資料2－1

「デジタル安全保護系に関する日本電気協会規格の技術評価に関する検討チーム会合
における日本電気協会への説明依頼事項(その2)」に対する回答
(JEAC4620-2020 及び JEAG4609-2020)

令和4年3月7日
(一社)日本電気協会
原子力規格委員会

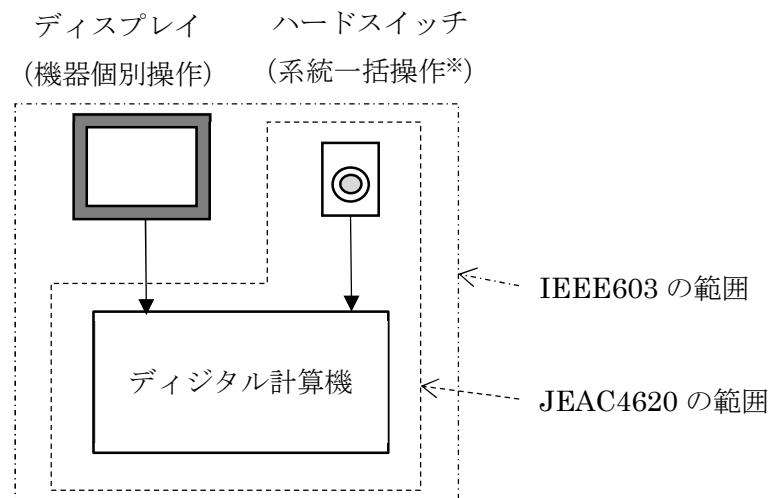
(2) 7ページ(2)において、IEEE規格、IEC規格から本規程に反映した事項について質問しました。IEEE603等では手動操作系も含め広く安全系のソフトウェアが対象となると理解しています。手動操作回路についてどのように対応したのかを説明して下さい。また、規格・ガイドが対象とする設備及び技術の範囲をIEEEの最新版と比較して示して下さい。

国内のデジタル安全保護系に関する手動操作としては、ディスプレイによる機器個別操作とハードスイッチによる系統一括操作に大別されます。工学的安全施設系を作動させる設備として系統一括操作のハードスイッチは安全保護系相当であり、JEAC4620の対象としています。一方、機器の個別操作のためのディスプレイは、デジタル計算機による工学的安全施設作動系の演算・論理回路に含まれず、JEAC4620の対象外としています。なお、IEEE603-2018は“safety system”を対象としており、操作部はすべて含まれていると考えます。

JEAC4620の「4.14 手動操作」については、2008年制定当時の安全保護系の規格であるJEAG4604-1993の要件を参照しています。IEEE603の手動制御の項の中でこれ以外の要件として、操作部の設置場所や操作回数などの最少化などがありますが、これらは制御室の設計や誤操作防止対策などによるものと考え、JEAC4620に反映しておりません。

※：低圧注水系などを系統単位で起動できる操作

参考図1 デジタル安全保護系の概念図 (BWR)

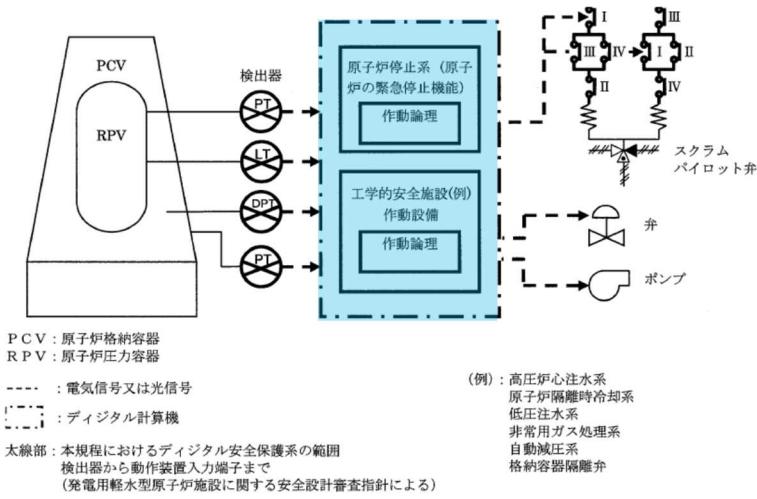
- ① 16ページ(6)には「アンアベイラビリティや誤動作率の信頼性評価においては、システムを構成する各設備（ハードウェア構成要素）を適切に考慮する必要があります。」とありました。今回検出器とみなすとされた核計装や放射線モニタのようにその内部処理として、燃料の許容限界を超えないようにするための安全に係る設定値に対する原子力特有のトリップ信号判定処理等にデジタル計算機が使われている場合、ハードウェア構成要素としてだけではなく、そのソフトウェア構成要素としてどのように考慮されるのか説明して下さい。

個別回答に先立ち、本規程における”デジタル安全保護系”及び“安全保護系としての機能を実現するソフトウェア”的意味を改めてご説明します。

安全保護系の中でも、特に高い信頼性が求められる「原子炉停止系及び工学的安全施設作動系の演算・論理回路」(下図の青色ハッチング)を、デジタル計算機内のアプリケーションのソフトウェアで実装している安全保護系を指します。

「原子炉停止系及び工学的安全施設作動系の演算・論理回路を実装したアプリケーションのソフトウェア」を指します。よって、本規程におけるソフトウェアへの要件は、それらの演算・論理回路を実装するソフトウェアに対して適用することを意図しています。

第1回会合の回答5)と同様の回答となります。ソフトウェアに関しては、ハードウェアのように偶発的に故障が発生するものではなく、設計製作段階における人為的なミスを起因とするものであるため、定量的に故障率を扱うことはできません。そのため、信頼性評価にはハードウェアの構成要素のみ考慮しております。この考え方は、内部処理の内容によらず、同様となります。

一方で、ソフトウェアに関しては、品質保証活動の中で信頼性を担保しております。ここで、本規定の適用範囲については回答3)で記載の通り、核計装や放射線モニタを適用範囲外としておりますので、核計装や放射線モニタにソフトウェアが適用される場合、そのソフトウェアに関しては JEAC4111/JEAG4121 で規定されている原子力の通常の品質保証活動の中で信頼性を担保することとなります。一方で、回答3)で記載した「原子炉停止系及び工学的安全施設作動系の演算・論理回路を実装するソフトウェア」に対しては、原子力の通常の品質保証活動に加えて、本規定で V&V の実施を要求しております。
